Bilag 2 Henvendelser modtaget i høringsperioden

Fra: TMFKP BU
Sendt: 20. oktober 2015 16:46
Til: TMFKP BU CBP Byplankontorerne
Emne: VS: Høringssvar: Apollovej III - lokalplanforslag (2015-0231900). Afsender: Martin Nielsen

Apollovej III i Vanløse. Forslag til lokalplan godkendt af Københavns Borgerrepræsentation 8. okt. 2015. Drøftet ved de to offentlige møder 5/9 og 4/11 i år i kulturstationen, Vanløse, hvor især det store halvfærdige projekt "Galleria" blev drøftet.

4. Boliger Grøntåben kote 23.08_Mat 1:100

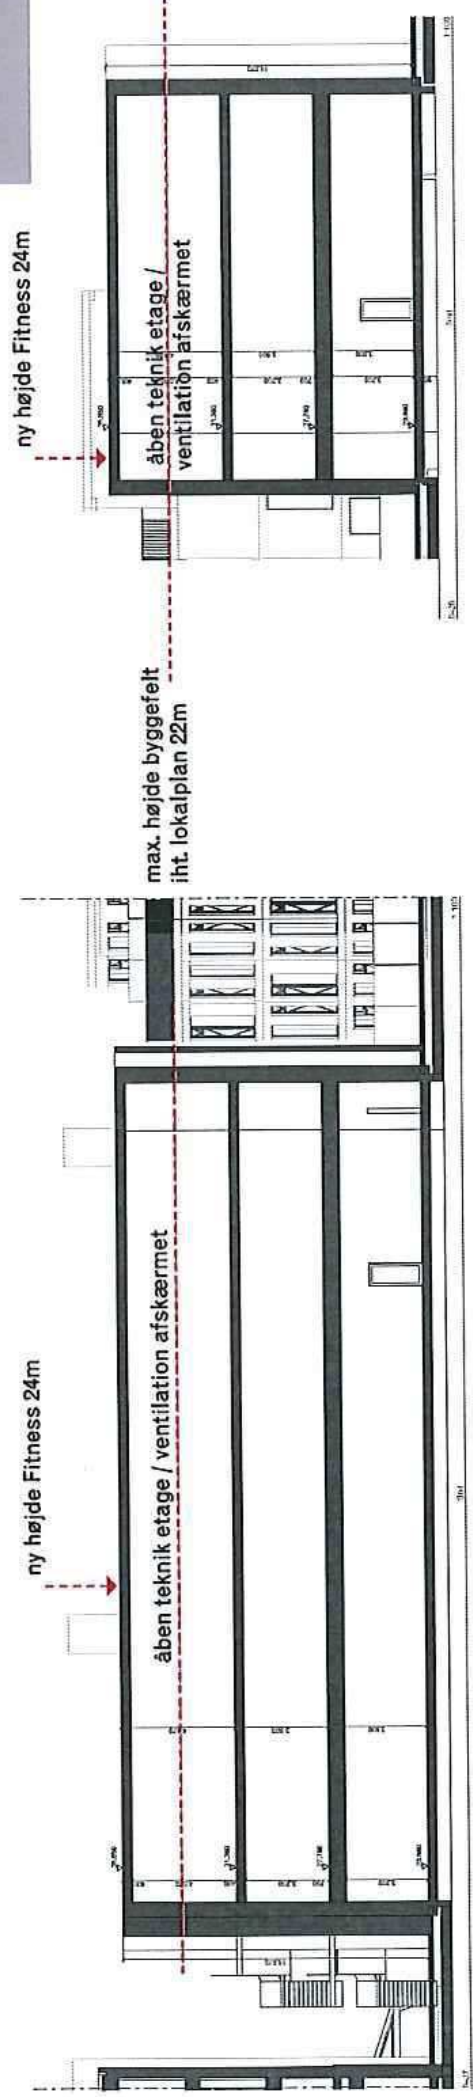
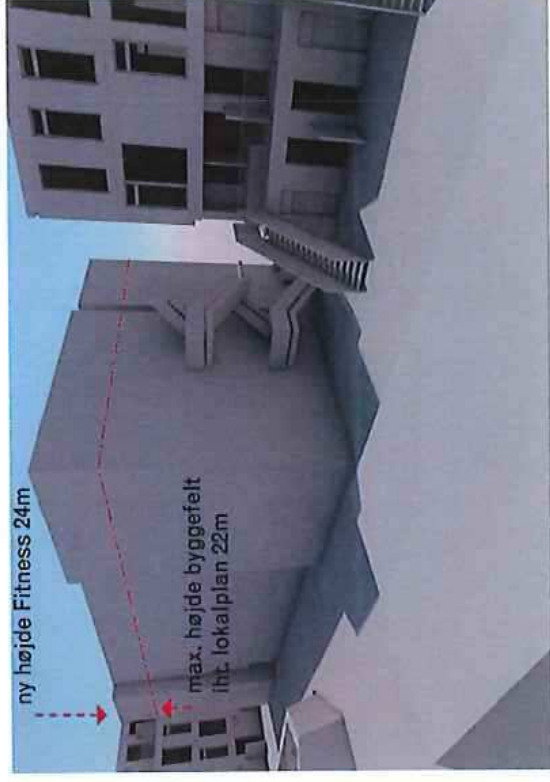
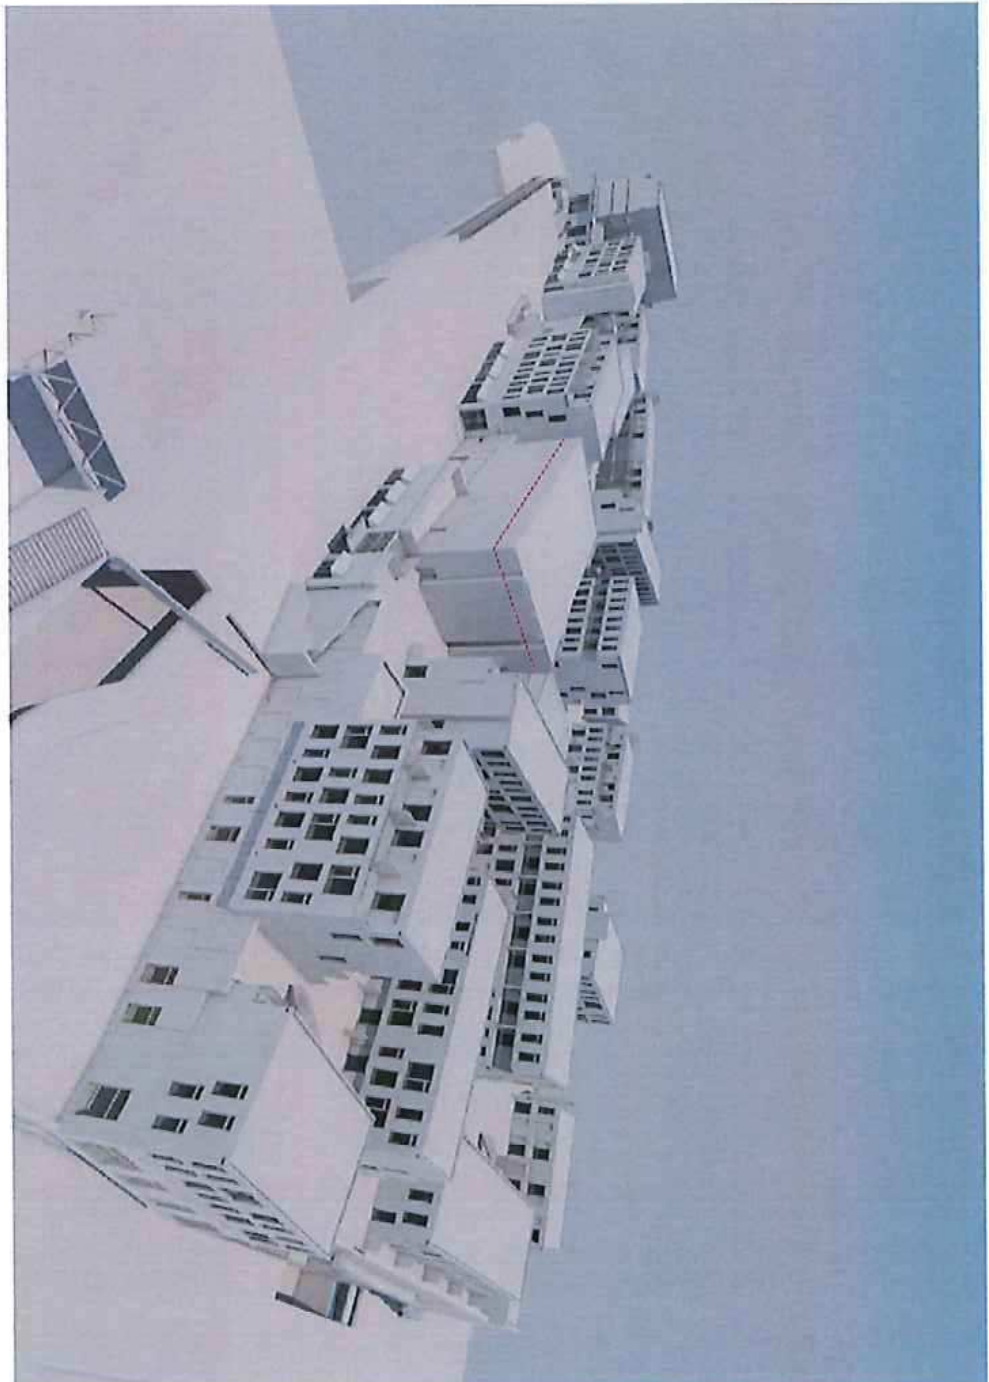
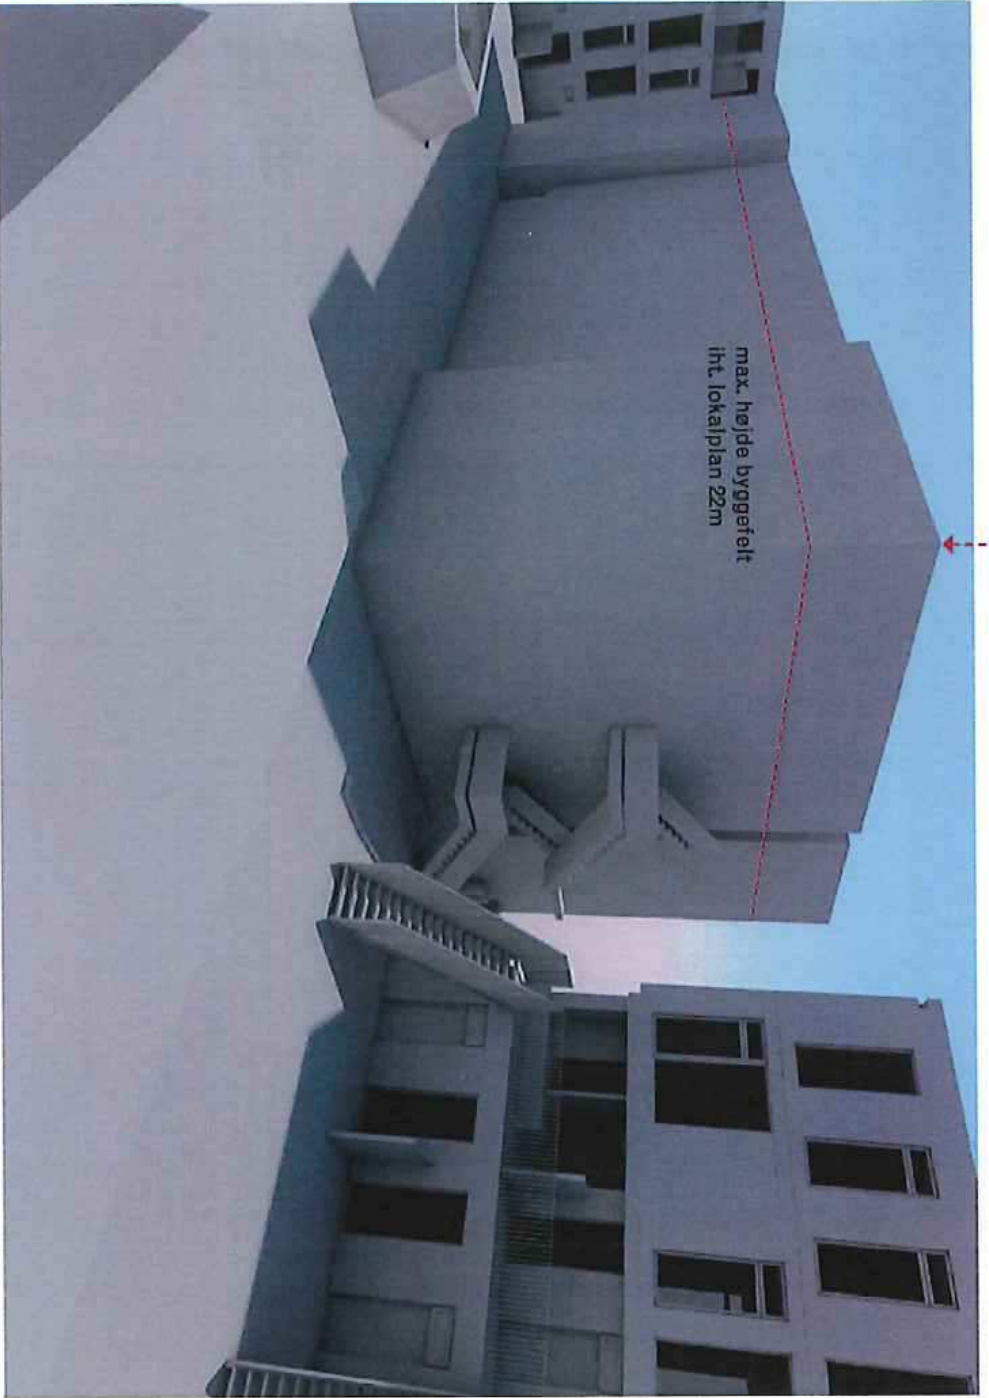
Fitness ny højde 20151214.pdf

Vanløse Galleria /
 Cykelparkering på Tangen
 Antal cyklepladser 480

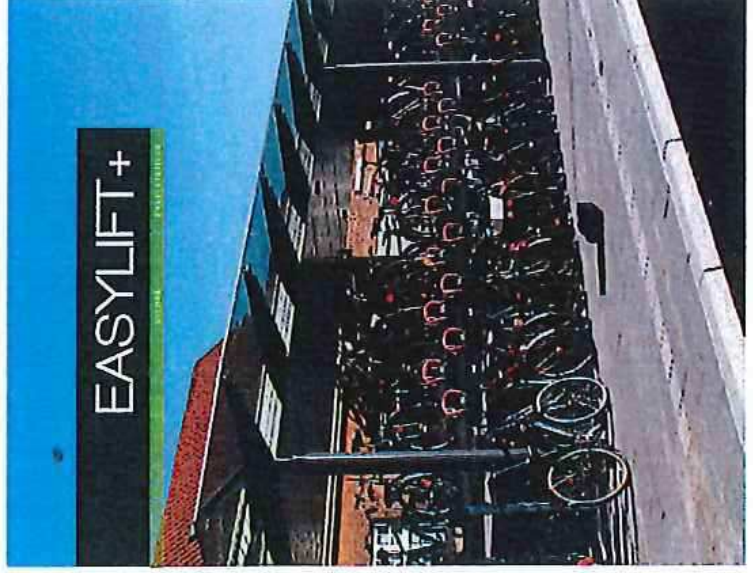
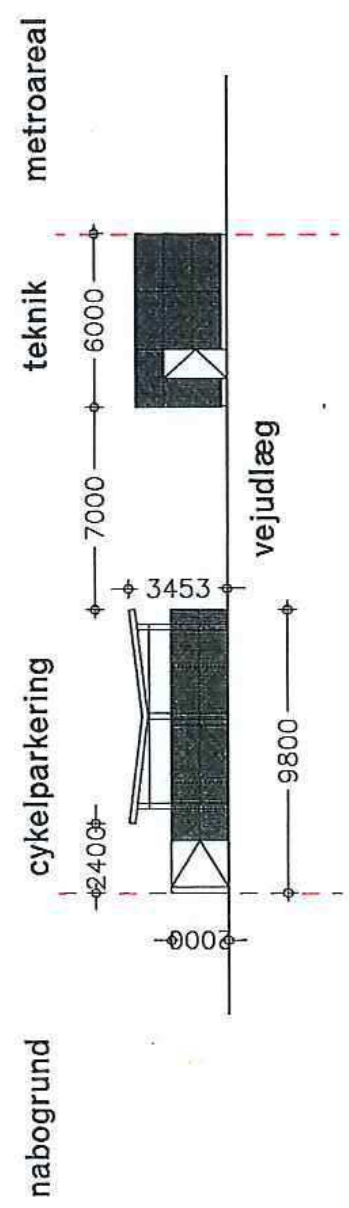
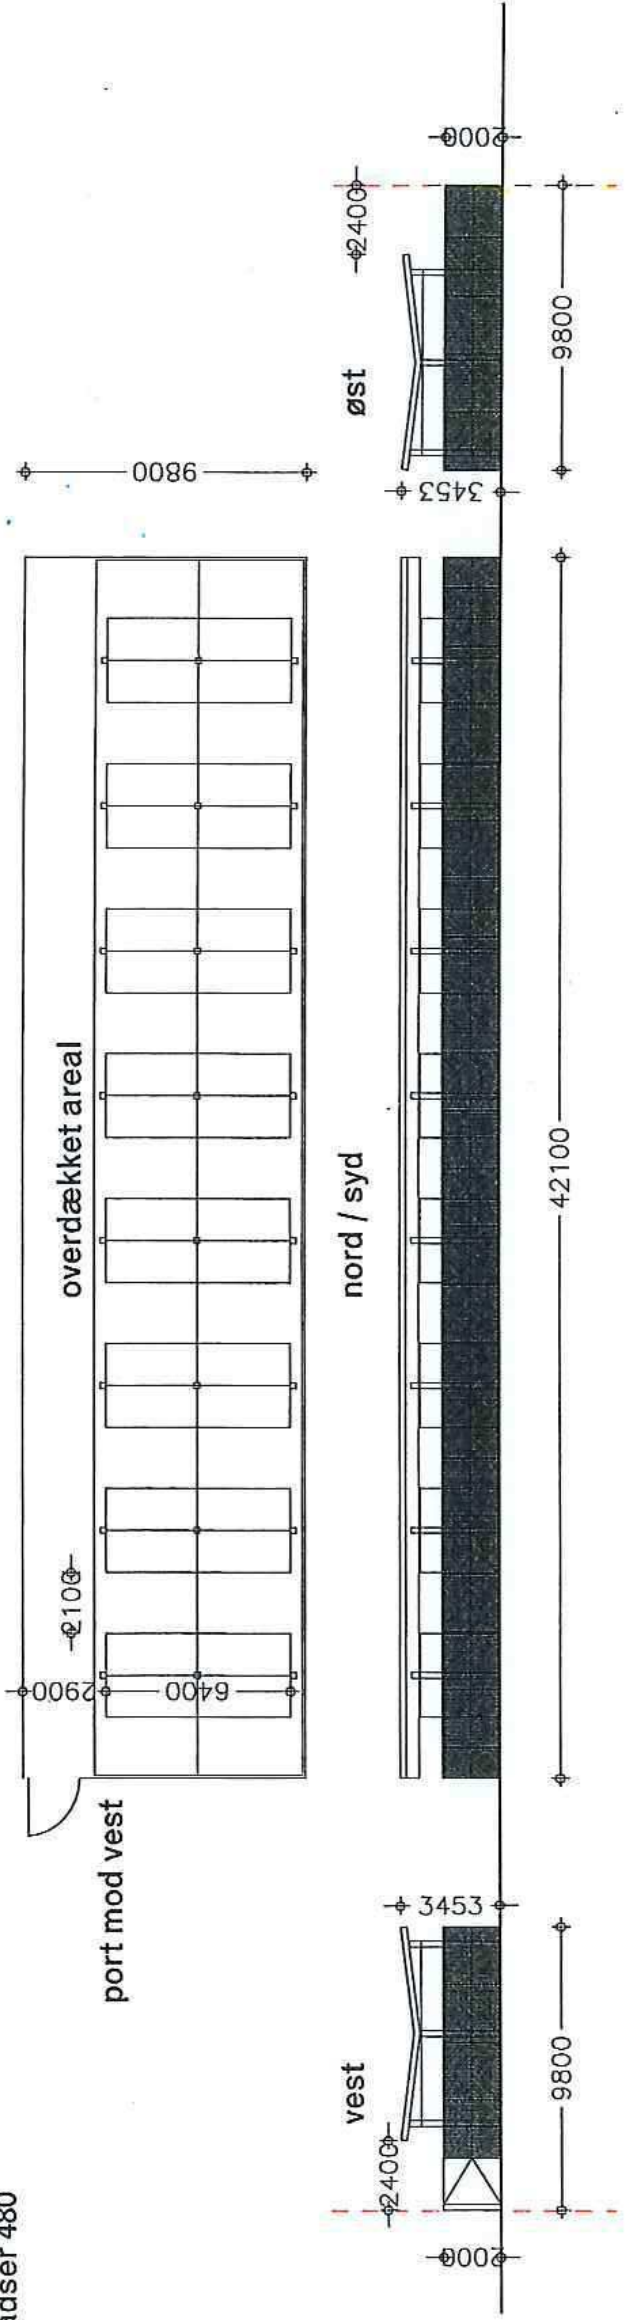
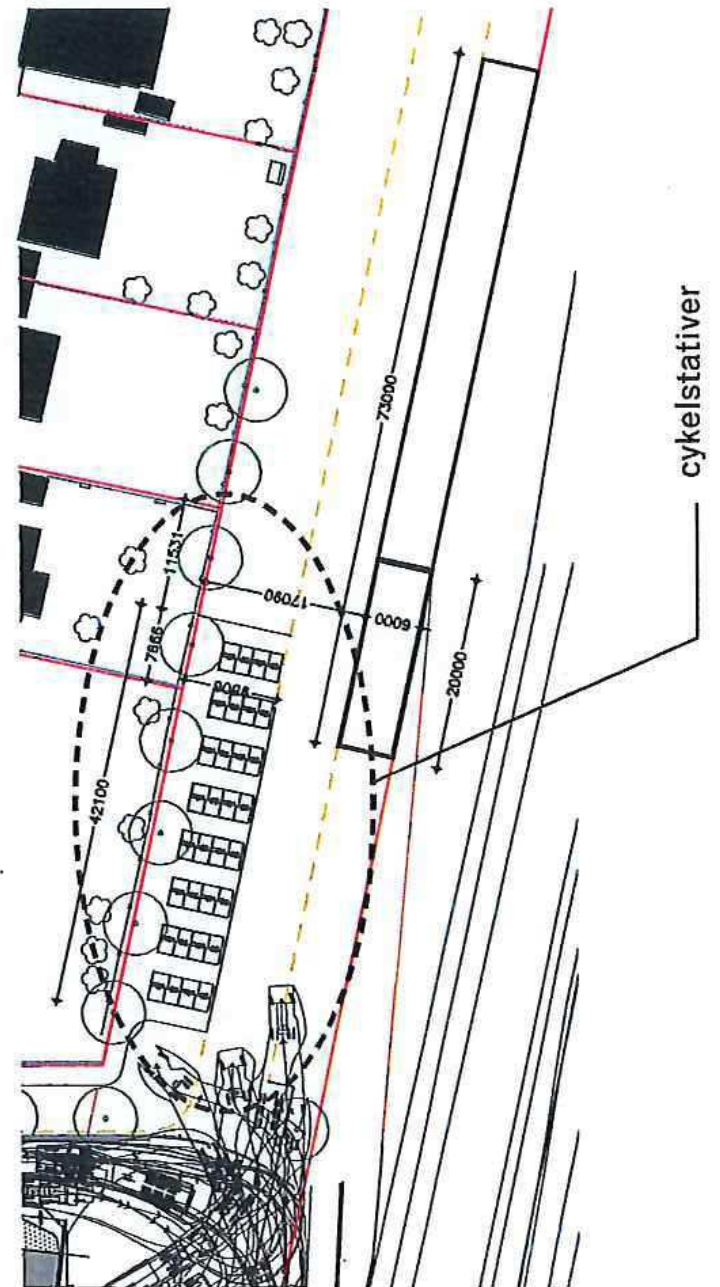
tangen_20151214_cykler og teknik.pdf
